改善箇所説明図

また、点検整備記録簿の該当欄に「日付、走行距離、ワークショップスタンプと担当者名、リコール：外-2441 冷却用ソレノイドバルブの交換」と記入する。

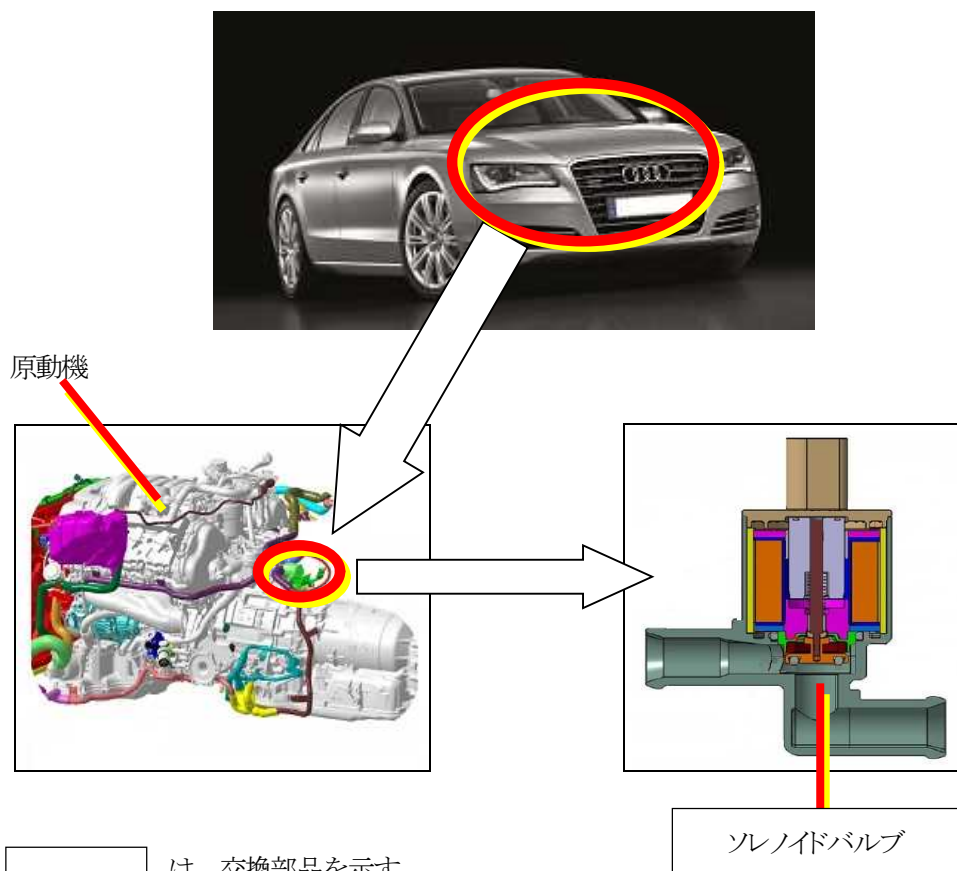
基準不適合発生箇所

変速機の冷却装置において、冷却水を制御するソレノイドバルブの内部シールの耐久性が不足しているため、冷却水がソレノイドバルブ内に浸入することがある。そのため、冷却水がソレノイドバルブの配線内部を經由し、エンジンコントロールユニットのコネクタ部に溜まり、最悪の場合、端子間が短絡し、エンストするおそれがある。

改善の内容

全車両配線及び端子を点検し、ソレノイドバルブを対策品と交換する。なお、配線及び端子に損傷のあるものは修理を行う。
